BETEILIGUNG TRÄGER ÖFFENTLICHER BELANGE - Immissionsschutz

**1. Änderung und Erweiterung B-Plan 32 „Biogasanlage Sielenbach Ost“
Frühzeitige, 1. Beteiligung zur Fassung vom 09.07.2025 Vorentwurf**

Untere Immissionsschutzbehörde (uIB)

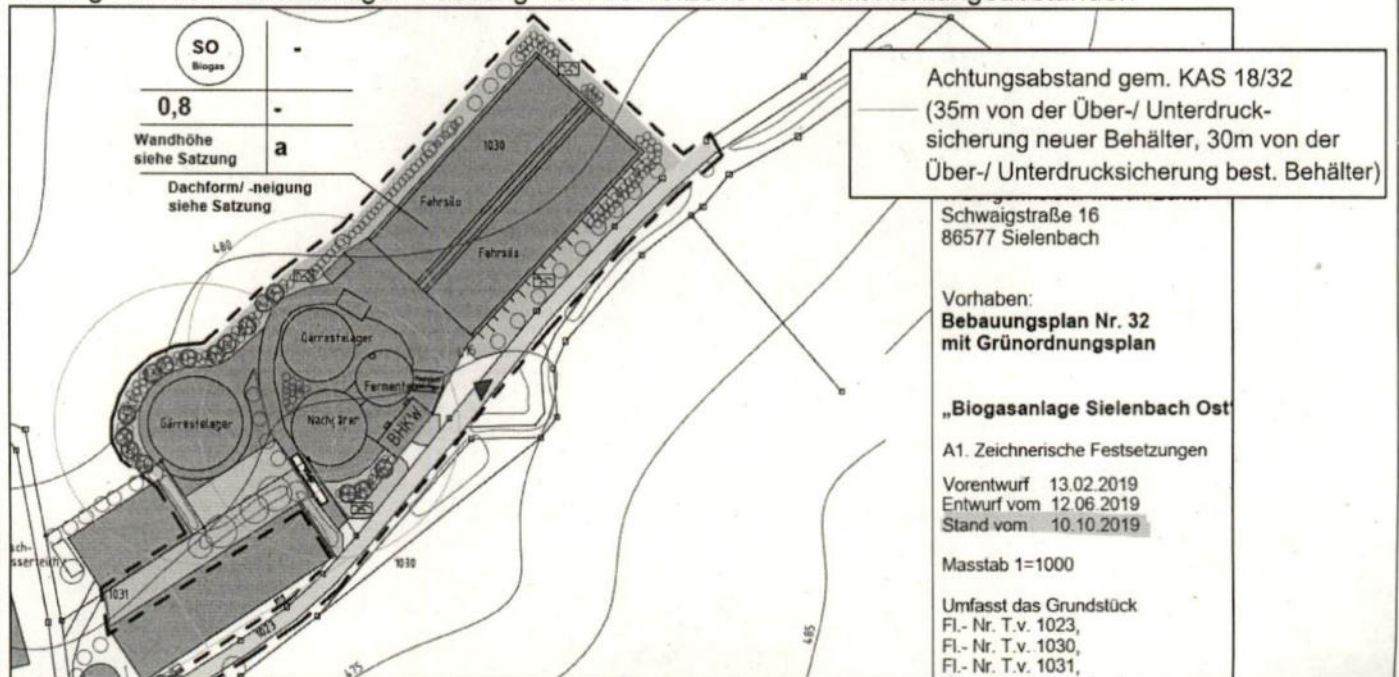
Bei der Störfallinspektion im Februar 2025 wurde auch das Thema der Achtungsabstände mit dem Betreiber der Biogasanlage besprochen. In der bisherigen rechtskräftigen Fassung vom 10.10.2019 sind noch pauschale Achtungsabstände mit 30 m – 35 m in der Planzeichnung enthalten und in der Begründung angegeben. Im uns vorliegenden Entwurf vom 14.04.2025 sind die Achtungsabstände der bestehenden Behälter noch dargestellt und sogar der neue Gasspeicher wurde mit dem Achtungsabstand dargestellt.

Auszug aus der rechtskräftigen Fassung vom 10.10.2019 noch mit Achtungsabständen

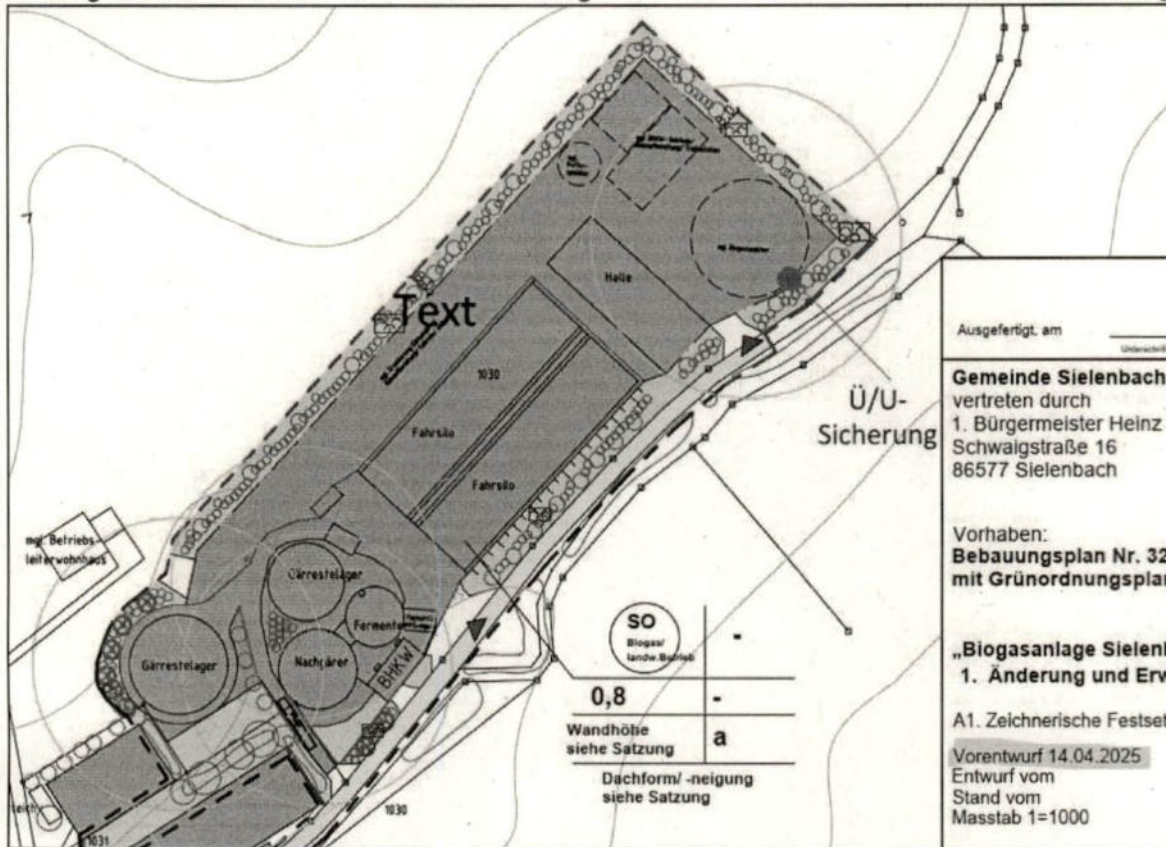
Aus nicht nachvollziehbaren Gründen sind in der jetzigen Planfassung die bereits vorhandenen Achtungsabstände gestrichen worden, sowohl in der Planzeichnung, als auch in der Begründung. Fälschlicherweise wird sogar in der Festsetzung auf S. 5 angegeben, dass „Die einzuhaltenden Achtungsabstände in der Bebauungsplanzeichnung dargestellt“ sind.

Eine immissionsschutzfachliche Beurteilung in dieser TÖB-Beteiligungsrunde ohne berechneter Achtungsabstände und ohne konkrete Informationen zum weiteren Vorgehen ist nicht möglich.

Auszug aus der zu beurteilenden Fassung vom 09.07.2025 ohne Achtungsabstände

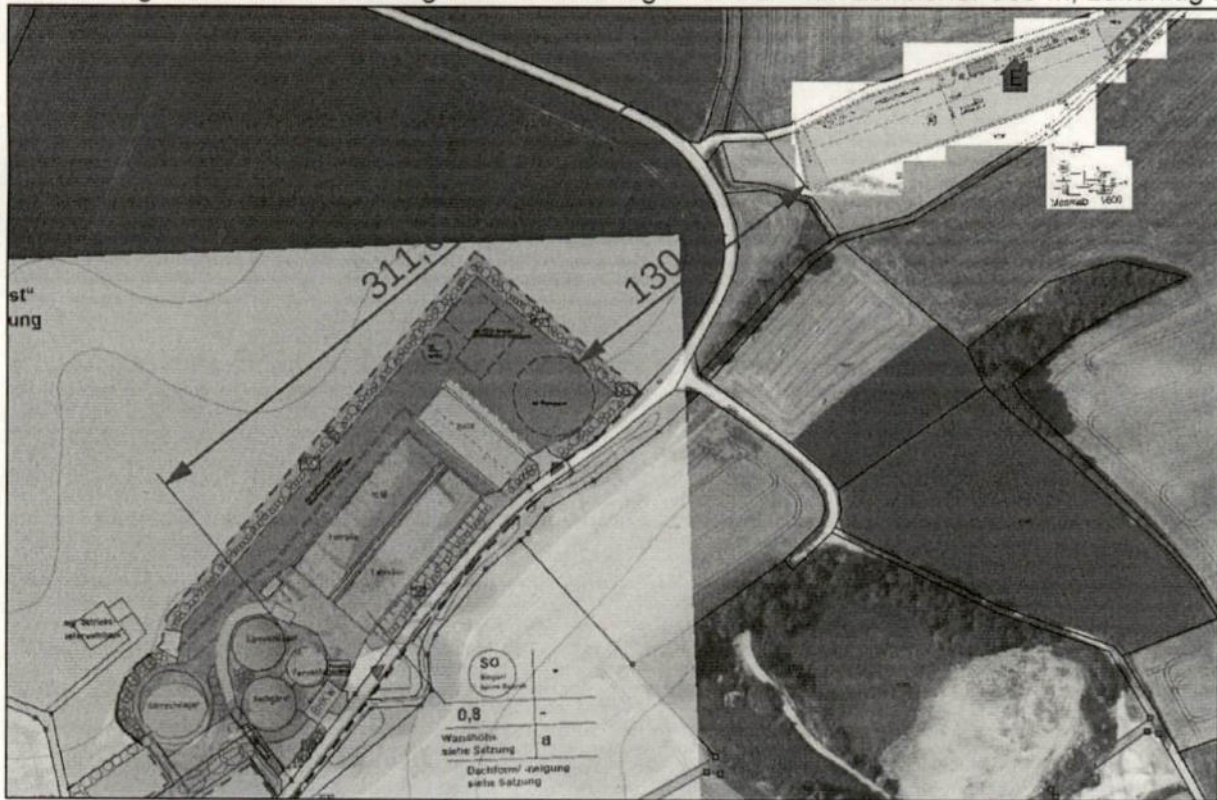
Dabei ist auch im B-Plan das geplante Betriebsleiterwohnhaus konkret hinsichtlich der StörfallIV und möglichen Konflikten in der Begründung zu berücksichtigen. Erfahrungsgemäß ergeben sich bei einem Betriebsleiterwohnhaus keine Probleme, selbst innerhalb der Achtungsabstände, jedoch ist dies zu berücksichtigen und zu begründen (ggf. Abwägungsfehler, weil unvollständig). Wie bereits erwähnt ist nicht nachvollziehbar, warum die bereits bekannten Konfliktpunkte nicht berücksichtigt wurden.

Darstellung Abstandsreduzierung mit Planunterlagen und B-Plan 26: bisher 300 m, zukünftig nur 130 m

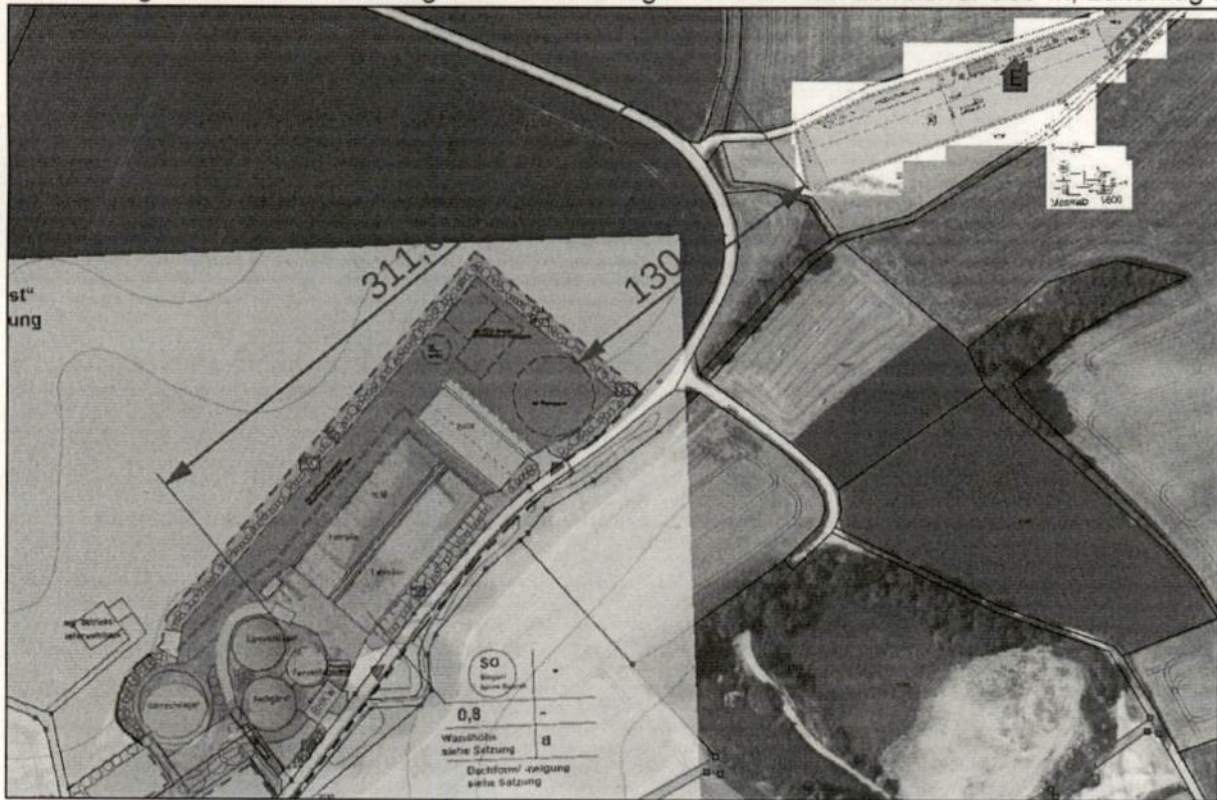
Aus fachlicher Sicht ist das Luftamt Südbayern zu beteiligen, damit grundsätzliche Konflikte durch das deutliche Heranrücken an den Modellflugplatz (bisher über 300 m zu Gasspeichern, zukünftig nur noch 130 m geplant durch die Verschiebung der Baugrenzen; gemessen von Süd-West-Ecke des Geltungsbereiches des B-Planes 26) und mögliche Sicherheitsprobleme (und/oder Interessenskonflikte) durch den zusätzlichen Gasspeicher (bis zu 8000 m³) geprüft werden können.

Ebenso ist die mögliche Gasaufbereitungsanlage (mit Einspeisestation?) im Abstand von rund 130 m laut Planzeichnung möglich, was auch zu Konflikten führen kann.

- Abwägung der Gemeinde zur Klärung und Begründung der offenen Punkte zum Immissionsschutz
- Überarbeitung der Planunterlagen
 - Berechnung und Darstellung der Achtungsabstände
 - Festsetzungen Immissionsschutz
 - Festsetzungen Art der baulichen Nutzung
 - Begründung Immissionsschutz
- **Beteiligung des Luftamtes Südbayern zum reduzierten Abstand zwischen dem bestehenden Modellflugplatz und dem geplanten Gasspeicher bzw. des geplanten Baufeldes.**
